DETERMINAZIONE DEL DIRIGENTE SERVIZIO VIA/VINCA 7 maggio 2024, n. 208

**[ID VIP 8747] - Parco agrovoltaico denominato "Impianto AEPV-C01" , della potenza di 64,9 MW e delle relative opere di connessione alla RTN, da realizzarsi nel Comune di Brindisi (BR). Istanza per il rilascio del Provvedimento di VIA statale ex art. 23 del D.lgs. n. 152/2006 e ss.mm.ii. Proponente: Brindisi Solar 1 S.r.l.**

Relazione tecnica a supporto dell'istruttoria sul progetto  
**ID\_VIP 8747**

Tipologia di progetto: Agro-fotovoltaico  
Potenza: 64,90 MW  
Ubicazione: Brindisi (BR)  
Proponente: Brindisi Solar 1 S.r.l.

Fig. 1 - Ubicazione dell'impianto rispetto alle aree non idonee ex RR 24/2010

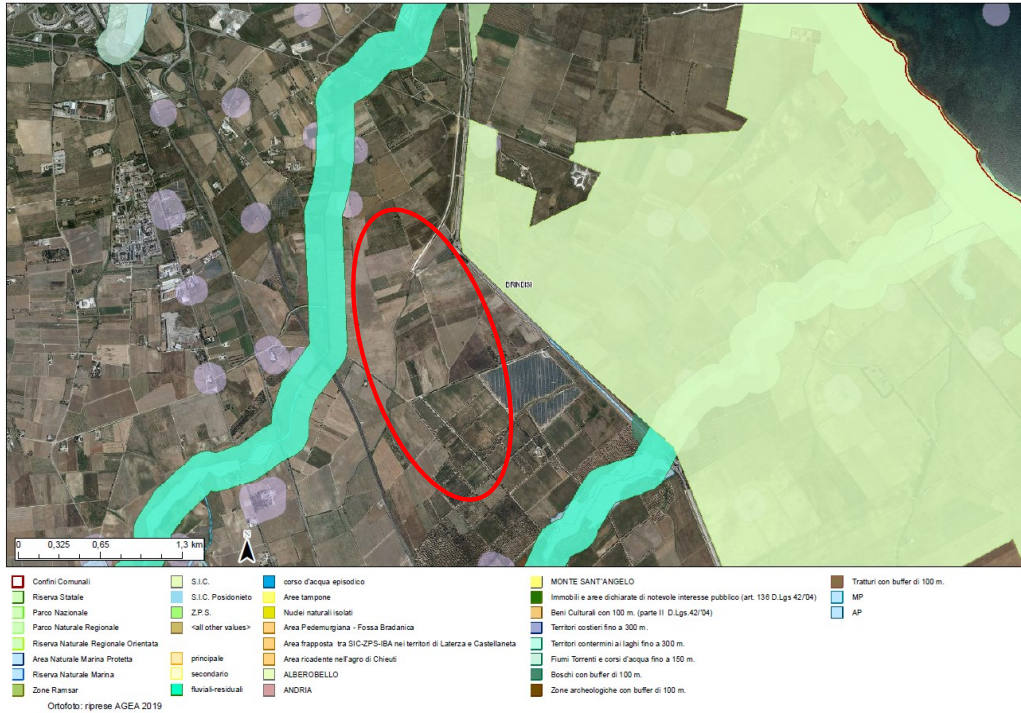
L'area dell'impianto proposto **NON** ricade tra quelle indicate come *non idonee* ai sensi del regolamento regionale n. 24 del 2010. In proposito, si vedano le successive fig. 1 e 2.
